### **PROVVEDIMENTO DIRIGENZIALE**

**N. 1677 in data 01-04-2025**

**OGGETTO :** PROCEDURA DI VALUTAZIONE AMBIENTALE STRATEGICA (VAS) AI SENSI DELLA LEGGE REGIONALE N. 12 DEL 2009 RELATIVA AL “PIANO REGIONALE DEI TRASPORTI (PRT) DELLA REGIONE AUTONOMA VALLE D'AOSTA” – APPROVAZIONE PARERE DI VAS.

**PARERE DI VAS**

Figura 1 – Valori medi annuali di PM2.5. Nelle stazioni di Aosta (Piazza Plouves, via Liconi, via I Maggio) i valori sono risultati quasi sempre superiori al nuovo limite di 10 µg/m<sup>3</sup> che entrerà in vigore a partire dal 2030

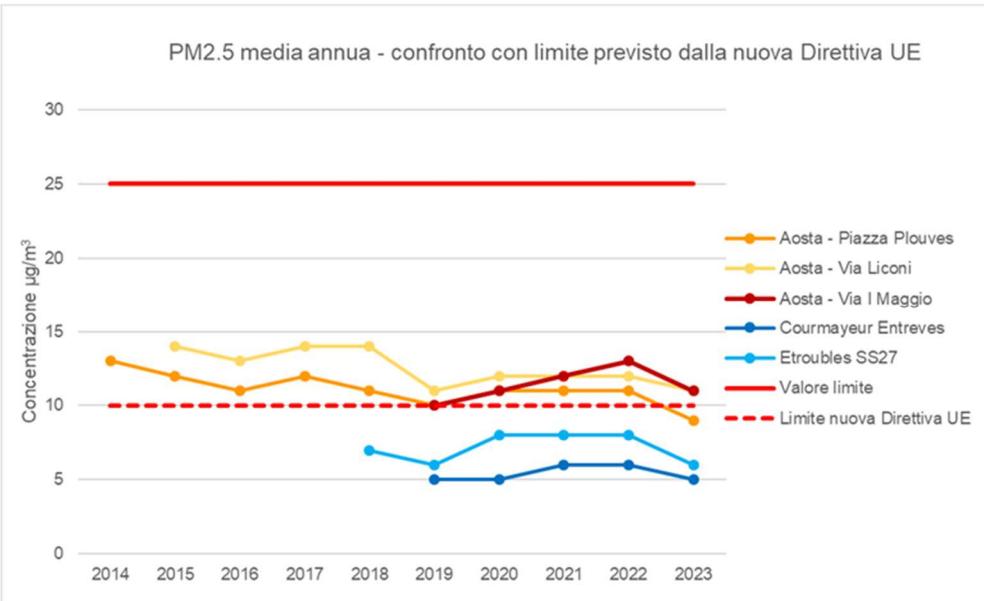
Considerando i valori misurati negli ultimi anni, il rispetto dei nuovi limiti di qualità dell'aria previsti dalla Direttiva UE 2024/2881 presenta delle criticità per PM2.5 e  $\text{NO}_2$ , in quanto:

- i valori medi annuali di PM2.5 nelle stazioni di Aosta sono prossimi al nuovo valore limite previsto di 10  $\mu\text{g}/\text{m}^3$  (Figura 1);
- il nuovo limite sulla media giornaliera di PM2.5, previsto dalla direttiva, è stato quasi sempre superato negli ultimi anni nelle stazioni di Aosta (Figura 2);
- i valori medi annuali di  $\text{NO}_2$  nelle stazioni di Aosta sono prossimi al nuovo valore limite previsto di 20  $\mu\text{g}/\text{m}^3$  (Figura 3)..

In riferimento a quanto riportato al paragrafo 8 del Rapporto Ambientale, nel quale vengono riportati gli indicatori per il monitoraggio delle azioni del PRT, tenendo conto degli elementi riportati nei paragrafi precedenti, si ritiene opportuno proporre una modifica degli indicatori di contesto relativi all'inquinamento dell'aria.

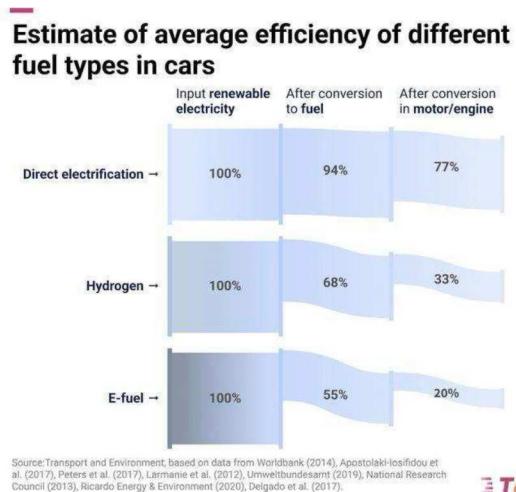
Mentre è incomprensibile come l'ANAS, che ha dato parere negativo all'ampliamento della piattaforma della ss. 26 dir tra Pré-Saint-Didier ed Entrèves per il tram-treno facendo lievitare i prezzi dell'opera, consenta invece una corsia da Villeneuve a Courmayeur per il BRT.

Poco chiara inoltre la realizzazione di una **PISTA CICLABILE** e di un **METROBUS** sul sedime ferroviario in cui non si indicano chiaramente le soluzioni previste, limitandosi a sottoporre ipotesi di mezzi di trasporto che, apparentemente, possono essere utilizzati solo in autostrada, visto che la SS 26 presenta tratti con pendii ripidi, spazi ridotti in cui non si possono ampliare le careggiate, rotonde e gallerie impercorribili per mezzi BRT...
